東海第二発電所

審査における主な論点と対応方針について

平成29年8月22日

日本原子力発電株式会社

2.3 防潮堤の構造変更及び設置ルートの変更(別紙2.3)

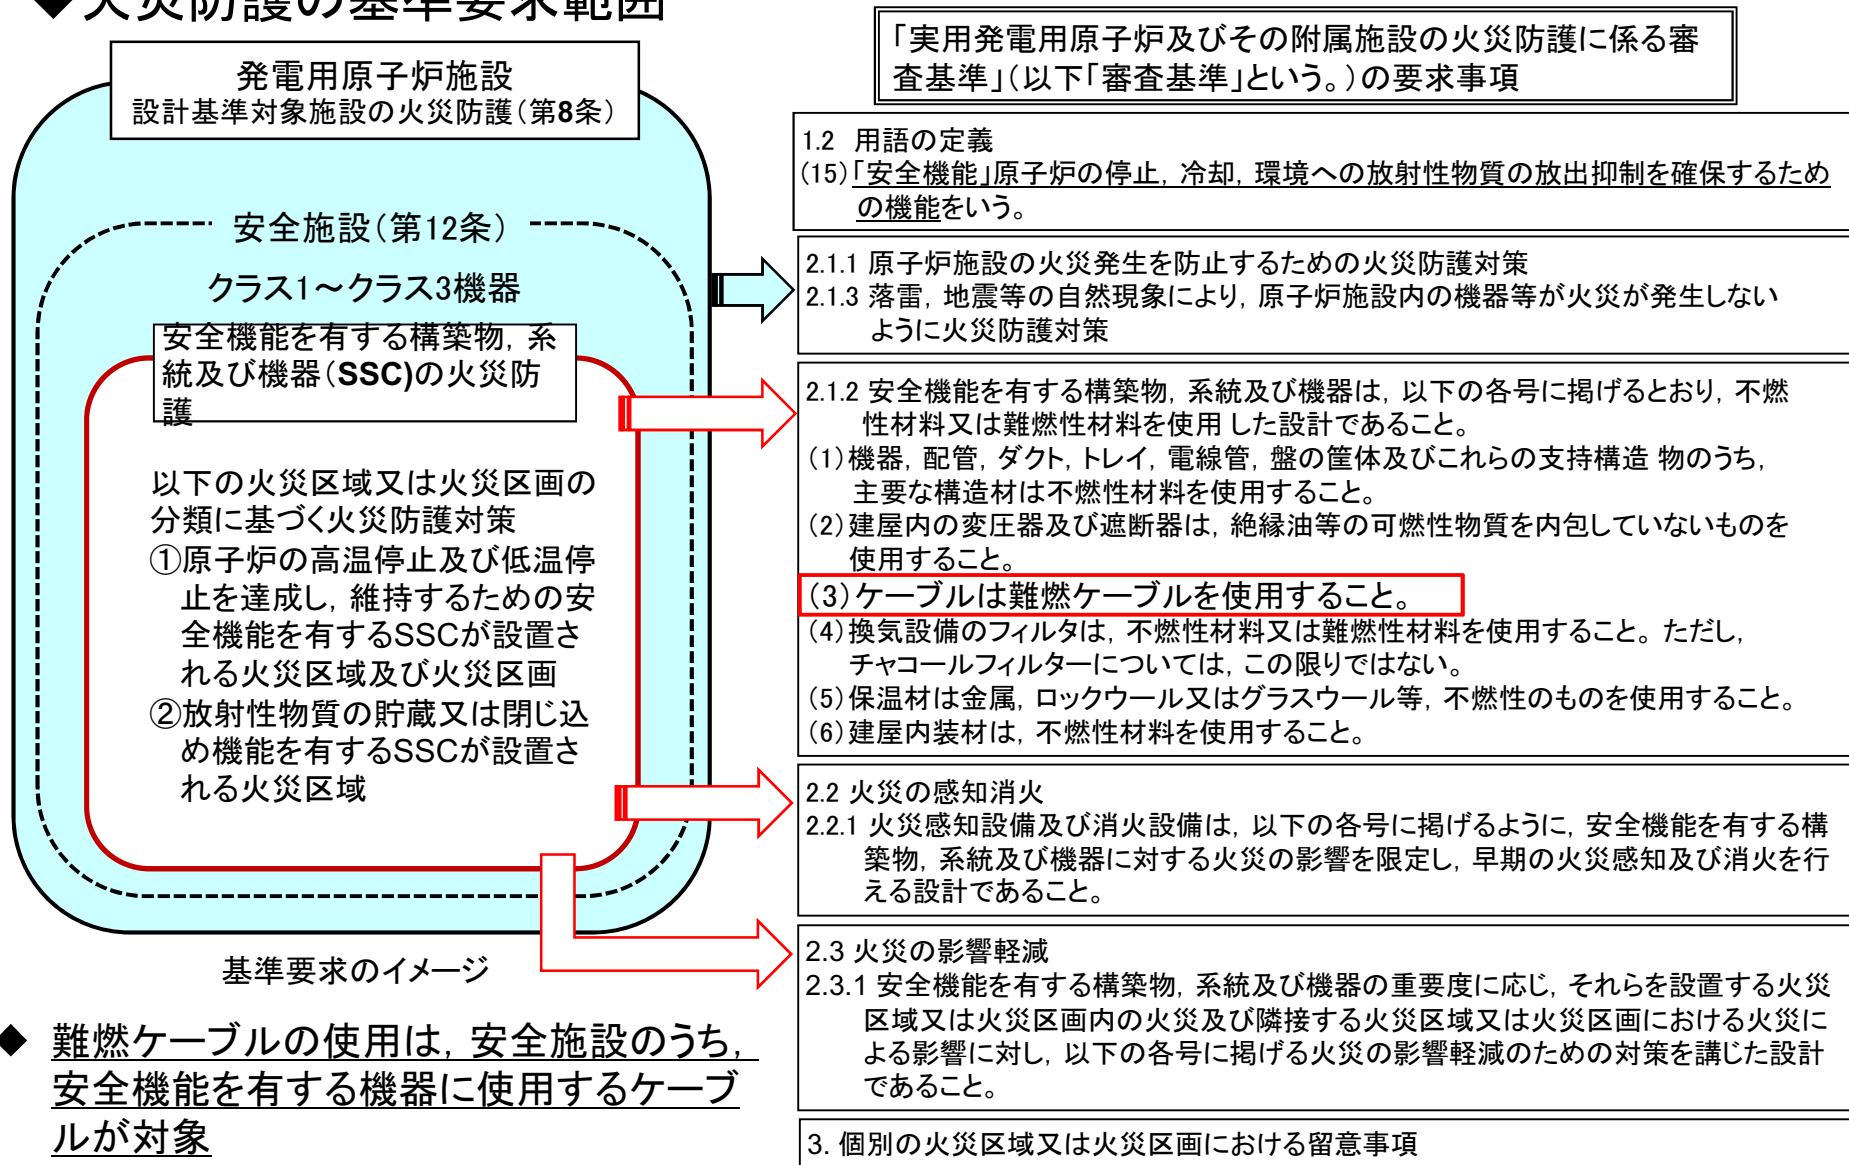
一方で、これまで実施してきた地盤の液状化強度試験等のデータが取得され、一次元有効応力解析による液状化判定を行った結果、原地盤は液状化しないことから、今般、敷地側面北側においても「鋼管杭鉄筋コンクリート壁構造」が適用可能と判断した。

これにより、「セメント固化盛土構造」に代わり、より一層強固な部材である鋼管杭や鉄筋コンクリートを用いることで、耐津波、耐震の安全裕度向上が見込まれる「鋼管杭鉄筋コンクリート壁」へ変更することとした。

上記のとおり、原地盤は液状化しない検討結果が得られたものの、今後の審査に迅速に対応する観点から、保守的に地盤が液状化することを前提として、鋼管杭をすべて岩着支持杭とした。また、地盤表層への地盤改良等の実施の影響を考慮して、敷地北側の防潮堤設置ルートを変更することとした。(全長約2.2km⇒約1.7kmに短縮)

<コリウムシールド設置>

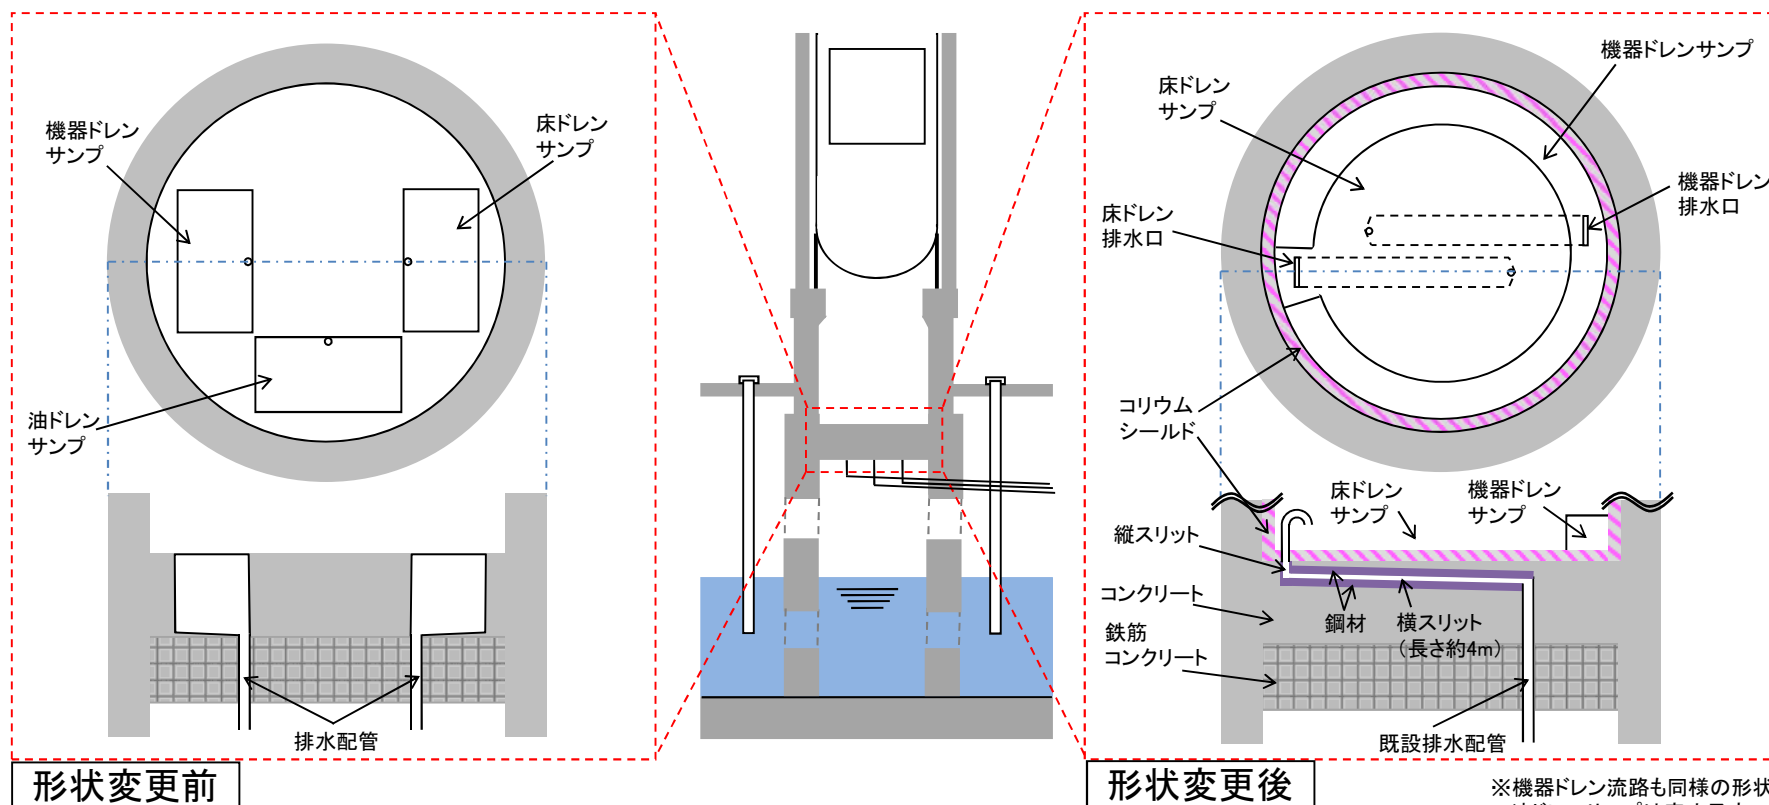
ペDESTル内に耐侵食性に優れたジルコニア(ZrO_2)製コリウムシールドを設置

床スラブを平坦化し、平坦化した床スラブ上に鋼製の床・機器ドレンサンプ設置

サンプの排水流路を鋼材によるスリット形状に変更

ペDESTル水位管理: 1m

2. 鋼管杭鉄筋コンクリート壁構造区への変更(H29.4.13)

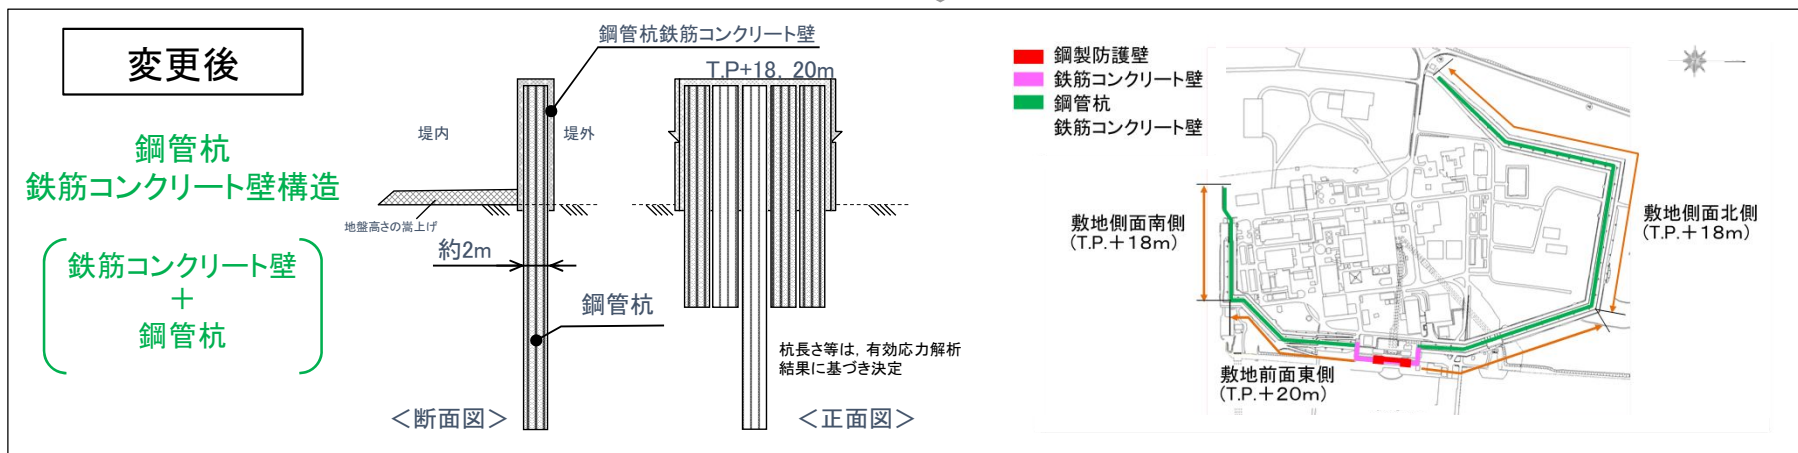
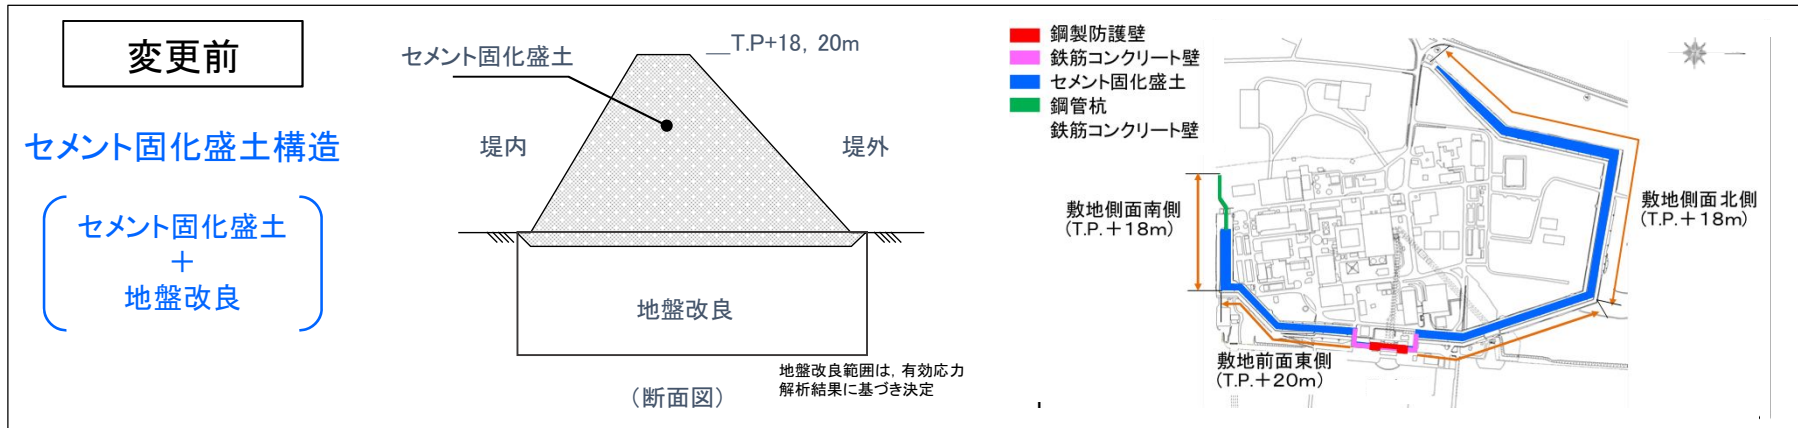
- これまで実施してきた地盤の液状化強度試験等のデータが3月末までに取得され、有効応力解析による液状化判定を行った結果、原地盤は液状化しないことから、今般、敷地側面北側においても「鋼管杭鉄筋コンクリート壁構造」が適用可能と判断した。
 - よって、「セメント固化盛土構造」に代わり、より一層強固な部材である鋼管杭や鉄筋コンクリートを用いることで、耐津波、耐震の安全裕度向上が見込まれる「鋼管杭鉄筋コンクリート壁構造」へ変更することとした。
- なお、「鋼管杭鉄筋コンクリート壁構造」は、申請当時から岩盤が比較的浅い敷地側面南側のJAEA殿との敷地境界付近を対象に設計検討を進めていた。これを「セメント固化盛土構造」区間へも適用することとした。

3. 防潮堤の構造変更及び設置ルートの変更 (H29.7.13)

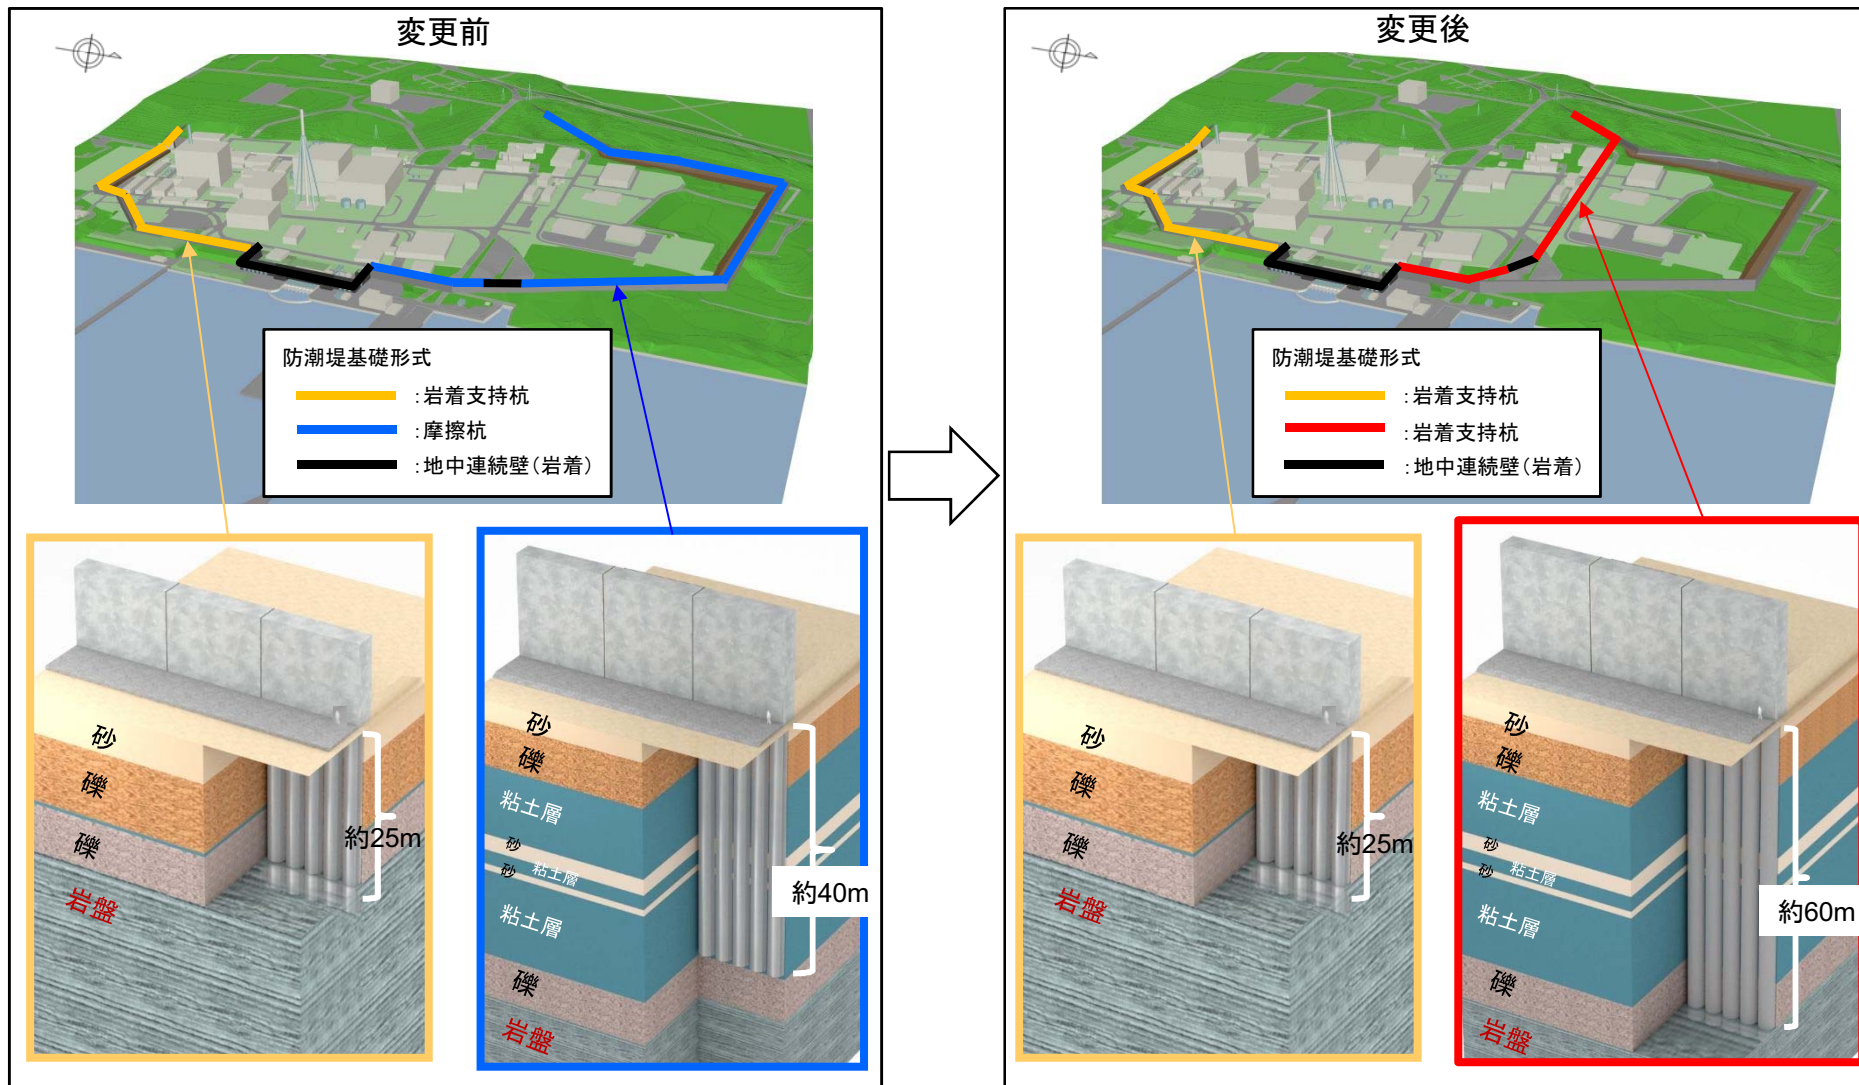
- 敷地北側の鋼管杭鉄筋コンクリート防潮壁の杭構造形式を岩着支持杭とする。
- 防潮堤の表層付近の地盤については、地盤改良及びシートパイルを設置する。
- 敷地北側の防潮堤ルートを下図のとおりとする(全長 約2.2km → 約1.7km)。

○鋼管杭鉄筋コンクリート防潮壁の杭構造形式

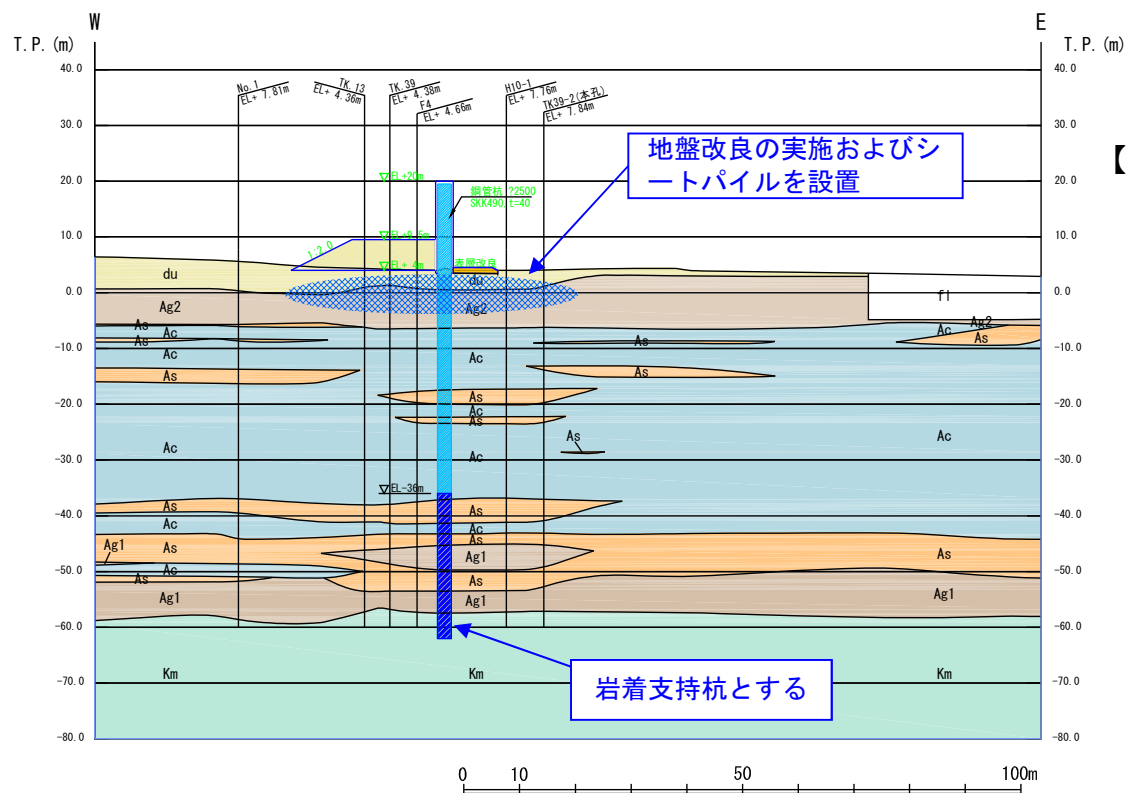
鋼管杭鉄筋コンクリート防潮壁は、敷地北側において摩擦杭を計画していたが、これを岩着支持杭とする。

また、鋼管杭鉄筋コンクリート防潮壁周りの表層付近の地盤においては、地震時における変形や津波による洗掘などに対して、浸水防護をより確実なものとするため、地盤改良の実施及びシートパイルを設置する。

- ・杭の基礎構造形式を摩擦杭から岩着支持杭に変更することにより、より裕度が高い支持性能が得られる。
- ・表層付近の地盤改良等を行うことにより、地震時における周辺地盤の変形に対する抑制効果が得られる。また、津波時の洗掘や地中からの浸水防止効果が大きくなると共に、杭の発生曲げモーメントを抑え、全体として安全裕度の高い構造となる。

敷地北側における防潮堤の設置ルート

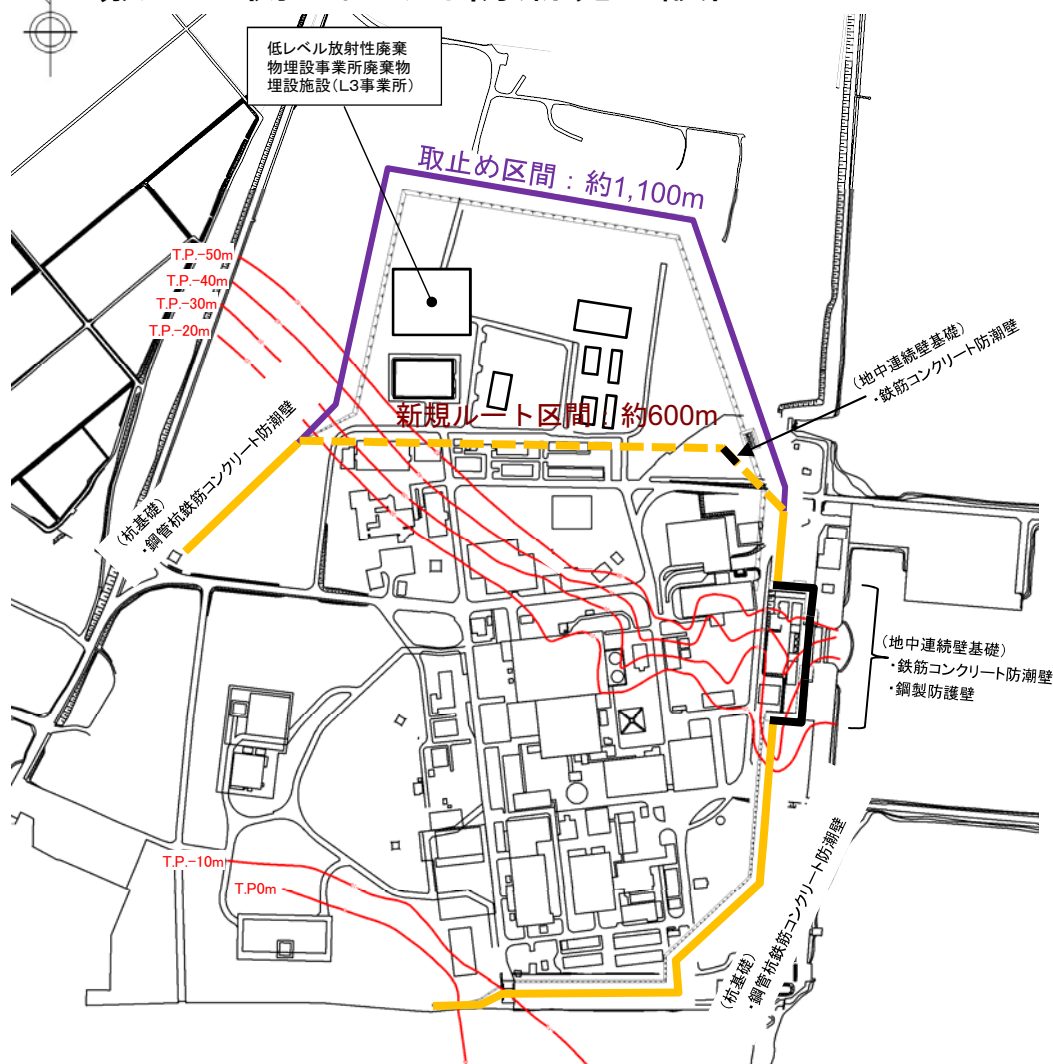
鋼管杭鉄筋コンクリート防潮壁周辺の表層地盤については、地震時における地盤の変形や津波による洗掘などに対して、浸水防護をより確実なものとするため、地盤改良等を実施する。

それに伴い、「低レベル放射性廃棄物埋設事業所廃棄物埋設施設（L3事業所）」及び他事業所施設における地下水流況に影響を及ぼす可能性が考えられるため、防潮堤のルートを左図のとおりとする。
